Servizio Valutazioni Ambientali
Regione Abruzzo
dpc002@pec.regione.abruzzo.it**Riferimento: Prot n. 0389423 del 25/09/2023****Codice pratica: 23/0389423****OGGETTO: Procedura di Verifica di Assoggettabilità a VIA (VA)**

Richiesta di integrazioni, ai sensi dell'Art. 19 comma 2 del D.Lgs. 152/06 e ss.mm.ii.

Codice Pratica: 23/0389423**Progetto:** Installazione di un impianto di preconfezionamento del calcestruzzo e svolgimento attività di recupero inerti**Richiedente:** Aquilaprem Srl**Comune:** Capitignano (TE)

Appendice 4 - Fasce Di Rispetto Da Infrastrutture Viarie

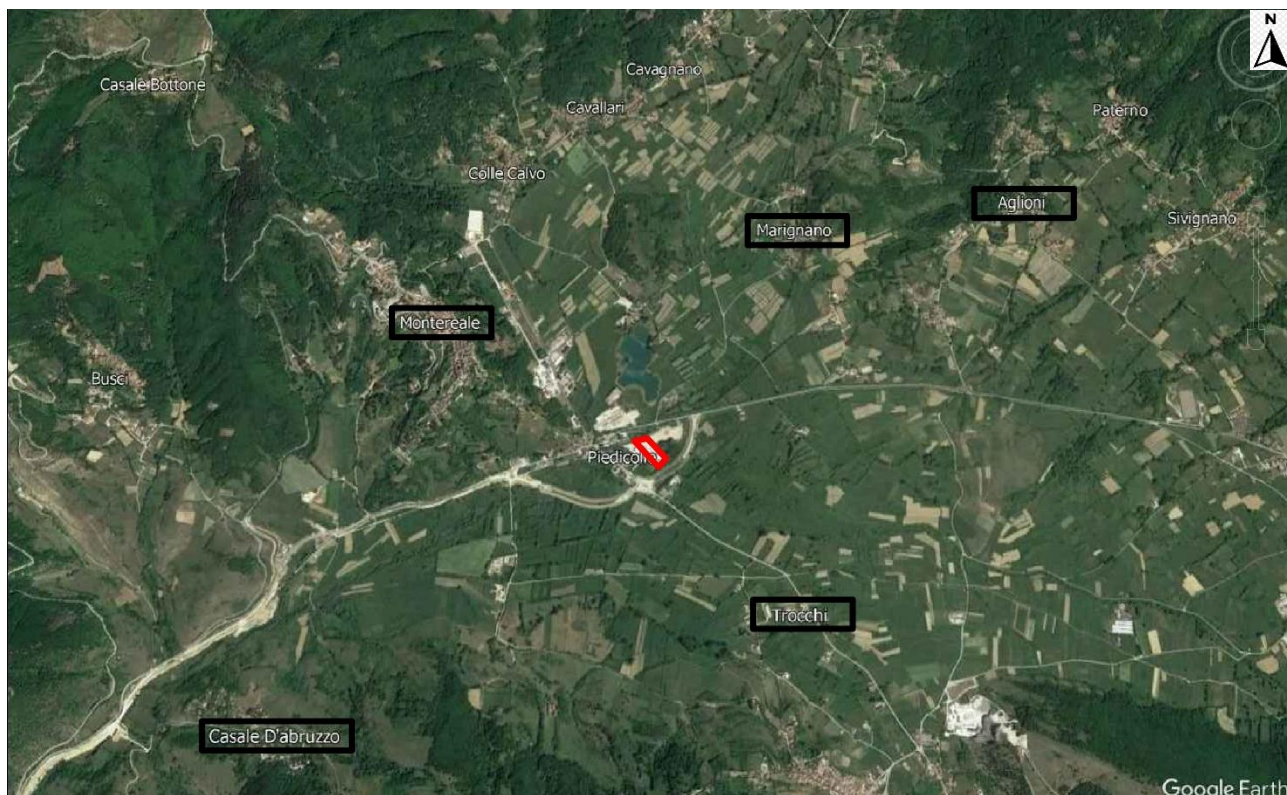
Le fasce di rispetto delle infrastrutture viarie prevedono, per le strade di tipo C, ovvero Strade di media importanza, strade provinciali una distanza di rispetto pari a 30 metri.

Il confine della particella n. 779 del Foglio 12 risulta essere confinante con l'area di competenza della nuova SP 4, la distanza ammonta a circa 13,5 metri.

Tale vicinanza è stata tenuta in considerazione in fase progettuale per quanto riguarda le protezioni da applicare al fine di non arrecare interferenze con la strada. Prevista piantumazione perimetrale.

Appendice 7 – Distanza da case sparse

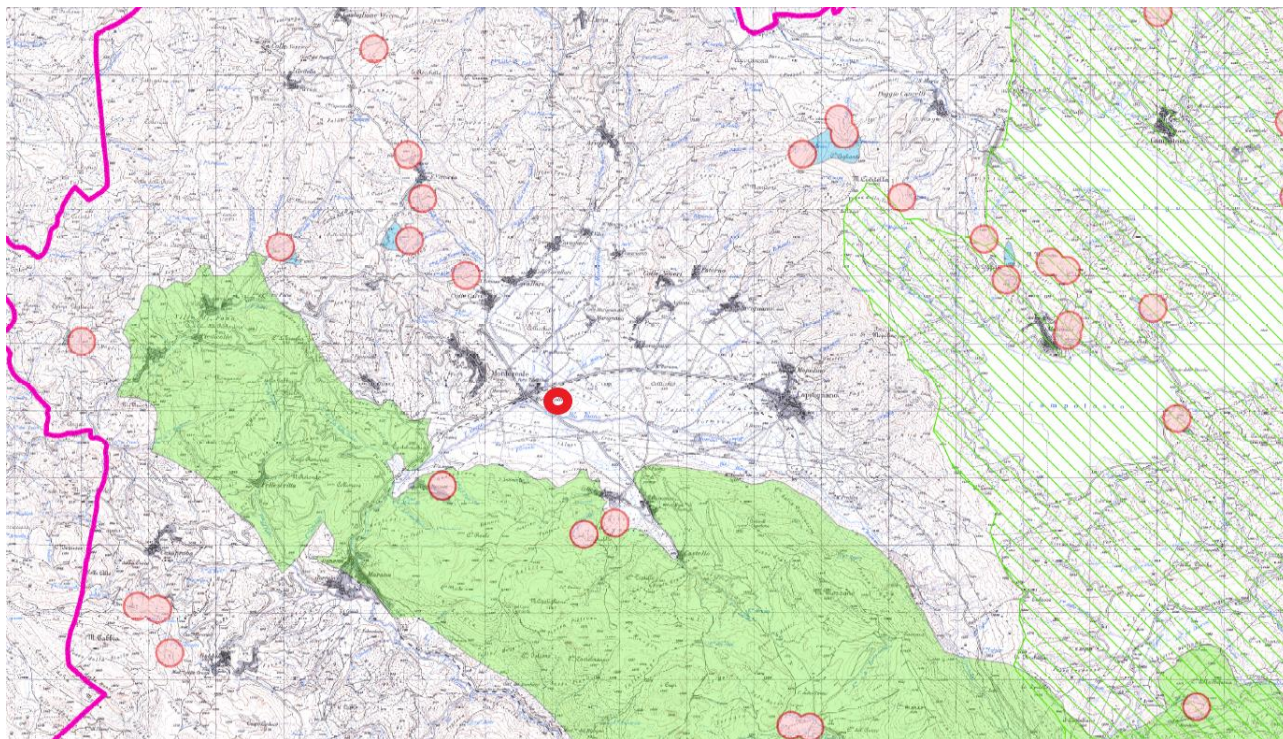
Distanza dai recettori limitrofi:

1. 189 metri lineari – abitazione attualmente disabitata, edificio fatiscente
2. 192 metri lineari – abitazione attualmente disabitata, edificio fatiscente
3. 226 metri lineari – abitazione attualmente disabitata, edificio fatiscente
4. 232 metri lineari – abitazione attualmente disabitata, edificio fatiscente
5. 212 metri lineari – attività commerciale: ristorante
6. 243 metri lineari – attività commerciale: ristorante
7. 273 metri lineari – abitazione
8. 247 metri lineari – abitazione attualmente disabitata, edificio fatiscente
9. 232 metri lineari – abitazione attualmente disabitata, edificio fatiscente
10. 211 metri lineari – abitazione
11. 155 metri lineari – attività artigianale: officina meccanica
12. 201 metri lineari – abitazione
13. 122 metri lineari – abitazione attualmente disabitata, edificio fatiscente
14. 15 metri lineari – attività industriale "Tudini srls"

La distanza di protezione prevista dalla Delibera di Consiglio 110/08, pari a 200 da edifici realmente occupati risulta essere rispettata.

Vista la presenza limitrofa di edifici, leggermente oltre la distanza protetta, la progettazione dell'attività è stata focalizzata sulla tutela ambientale e sulla protezione della popolazione dalle molestie, in modo da non interferire e non peggiorare le condizioni dell'area rispetto allo stato attuale.

Appendice 9 - Aree rivierasche dei corpi idrici

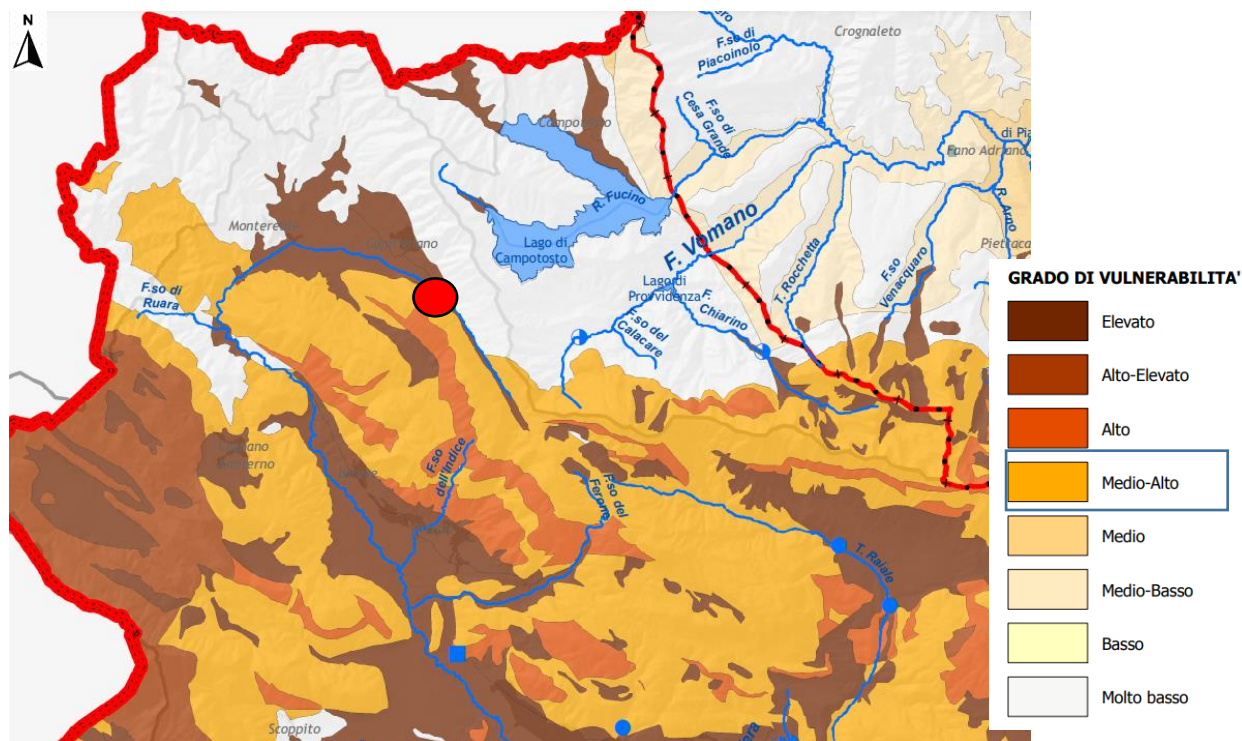
L'area d'interesse, ovvero l'area in cui verrà posizionato precisamente l'impianto di frantumazione rifiuti, è ubicata:

- ad una distanza di 150 m dall'argine del "Rio Riano", ubicato in direzione Sud Ovest
- ad una distanza maggiore di 210 m dall'argine del fiume "Aterno", ubicato direzione Nord Ovest.

Il confine della particella 779 dista 115 metri da Rio Riano.

Appendice 10 – vulnerabilità della falda

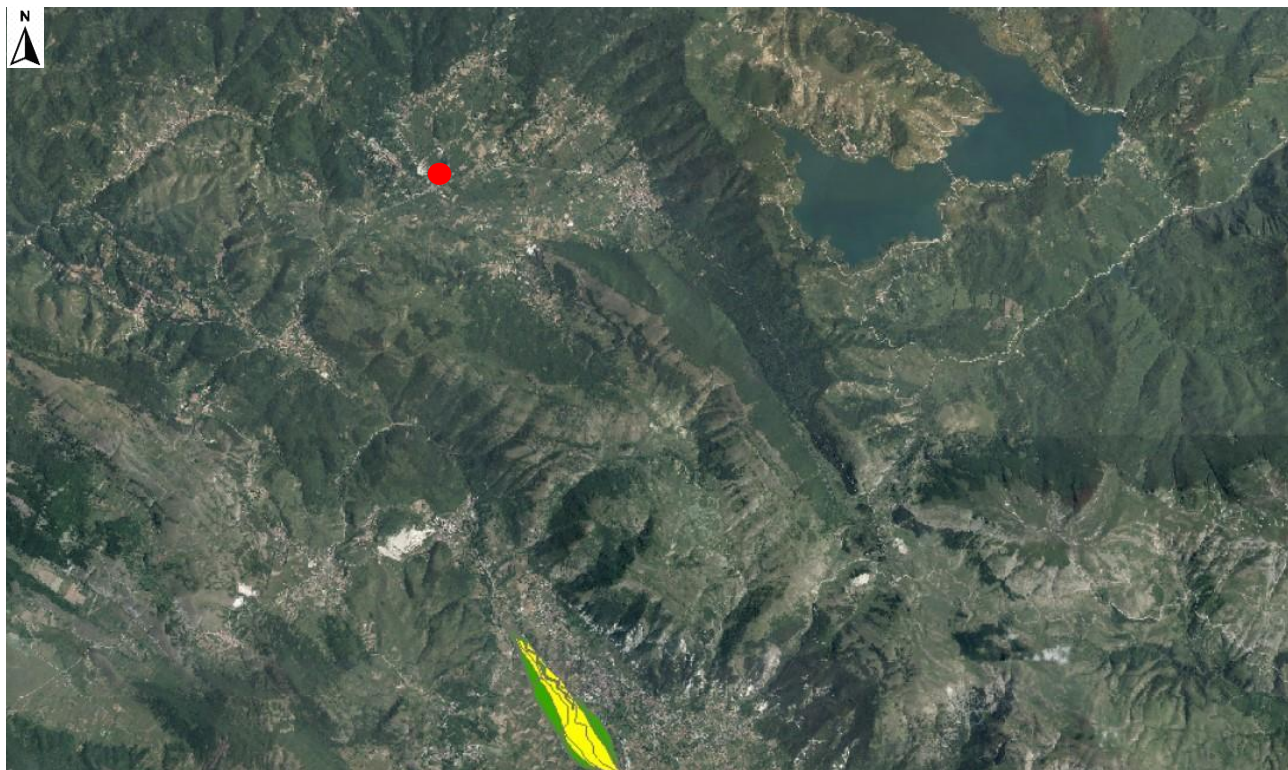
L'area è classificata a grado di vulnerabilità classificato come **"Elevato"**.

L'area ricade in area a stato ambientale **"tra sufficiente e scadente"**

La particella ricade a ridosso di area classificata a grado vulnerabilità della falda "elevato". Le operazioni a rischio saranno svolte su piazzale/aree impermeabilizzate con recupero completo delle acque, prevedendo adeguata gestione delle acque di prima pioggia e accumulo acque depurate. Tali accorgimenti di tipo progettuale assicurano protezione della falda.

In conclusione il potenziale impatto sulla falda è minimizzato grazie ad accorgimenti di tipo progettuale (impermeabilizzazione delle aree di lavoro, corretta gestione delle acque di prima pioggia, ecc.)

Appendice 15 – Aree naturali protetteFonte: <http://geoportale.regione.abruzzo.it/Cartanet/viewer>

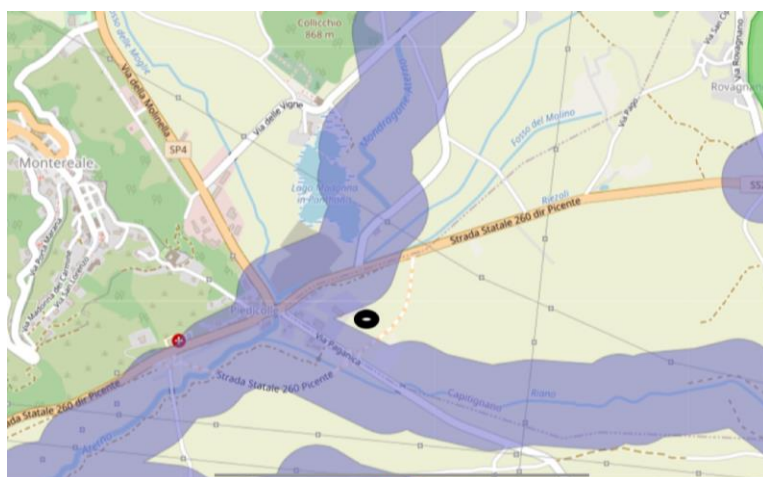
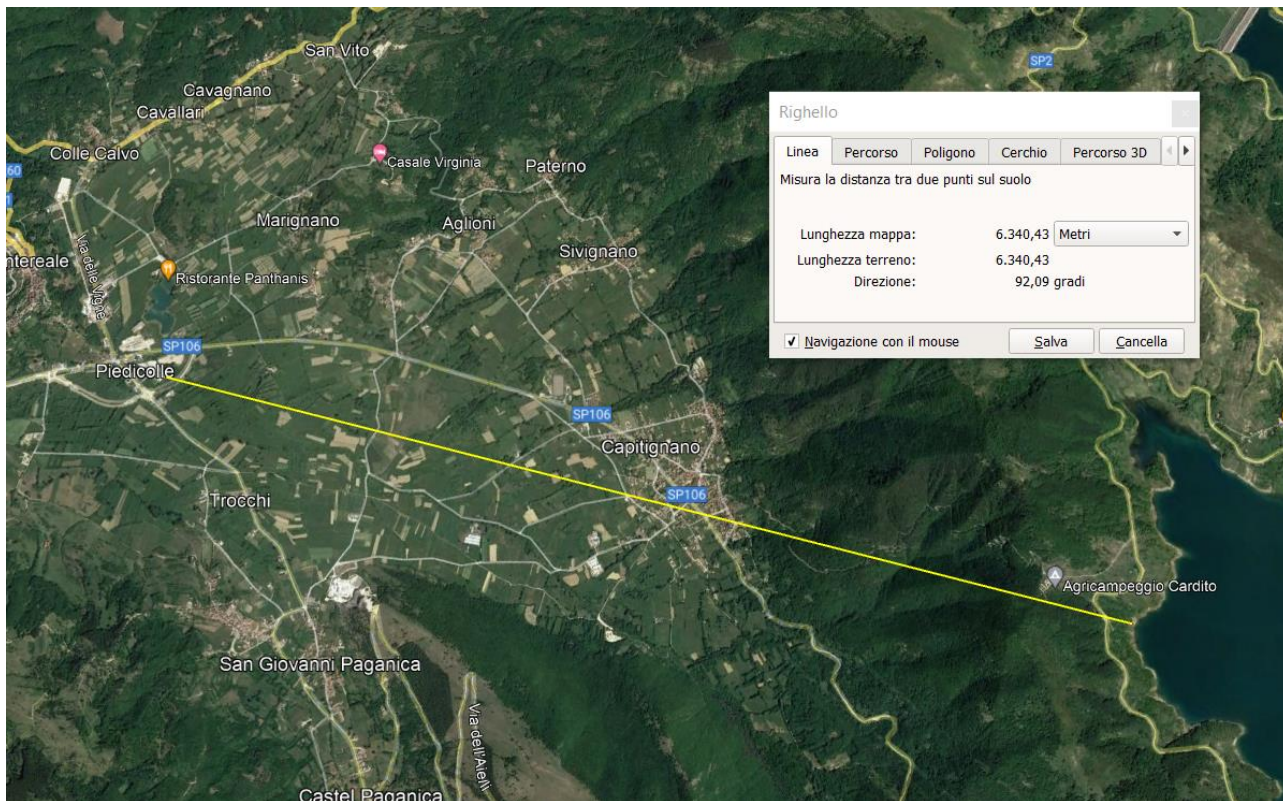
- 1,64 km dalla ZPS IT7110128 dal Parco Nazionale Gran Sasso - Monti della Laga
- 1,64 km dalla EUAP0007 Parco Nazionale del Gran Sasso e Monti della Laga

Il sito non ricade all'interno di aree protette.

Tuttavia, essendo il sito ad una distanza minore di 2 km quindi si applicherà in via preliminare la procedura di screening di VINCA cui al DPR 357/97.

Estratto planimetria con evidenziata area R13 con raggio di azione nebulizzatori.

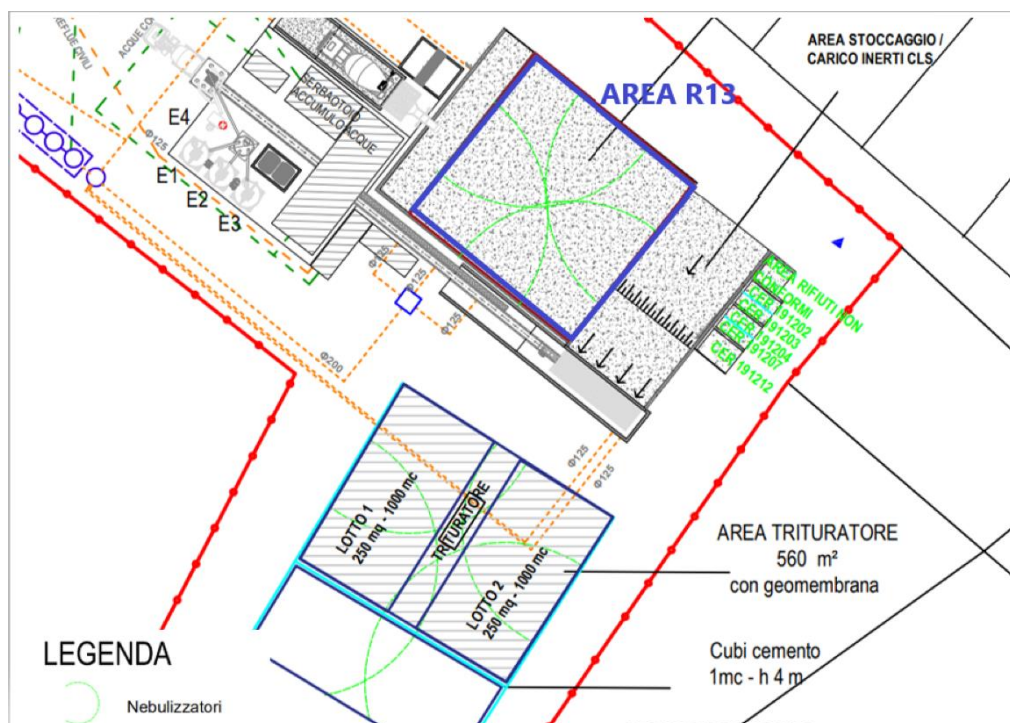
Al fine di valutare i potenziali impatti ambientali causati dall'attività produttiva relativamente alla determinazione di emissioni diffuse e le possibili ripercussioni causate dalle ricadute sul suolo, con potenziale determinazione di impatti indiretti anche nel sottosuolo e nelle acque sotterranee, è necessario, in fase preliminare, definire le sorgenti, le attività e le modalità di interazione delle polveri con l'ambiente.

La produzione di emissioni diffuse può essere riconducibile preliminarmente, alle attività di trasporto, eseguite quindi durante le fasi di transito e di scarico e carico dei materiali; inoltre può essere riconducibile all'azione del vento sui cumuli stoccati.

Per sopperire alla prima causa di formazione di polveri, ovvero quella di transito in stabilimento del mezzo di trasporto, la velocità di percorrenza sarà limitata passo d'uomo ovvero minore di 5 km/h, limitando il sollevamento delle polveri diffuse. Durante la fase di scarico dell'inerte nell'apposita area, l'altezza di scarico dal cassone sarà limitata in maniera tale da evitare, per quanto possibile, il sollevamento di polveri determinate in tale fase.

L'area di scarico del materiale (R13) è ubicata sulla struttura in calcestruzzo esistente, e sarà completamente coperta dal raggio di azione di nebulizzatori, che hanno la possibilità di essere programmabili e temporizzati. La pavimentazione in calcestruzzo permetterà un'adeguata primaria protezione del sottosuolo specialmente nei confronti degli aspetti idrogeologici dell'area, dovuti ad eventuali dilavamenti.

Per limitare la possibilità di creazioni di polveri dal cumulo ubicato nell'area R13 è stata prevista un'altezza massima di accatastamento limitata a 3 metri (1.500 mc di materiale su 475 mq di area). L'area è completamente coperta dall'azione di nebulizzatori, che si azioneranno all'evenienza con la possibilità di utilizzo dell'acqua recuperata nel serbatoio di accumulo acque già presente. L'adeguata umidificazione del cumulo in fase di stallo assicurerà una minore creazione di polveri nelle fasi successive.
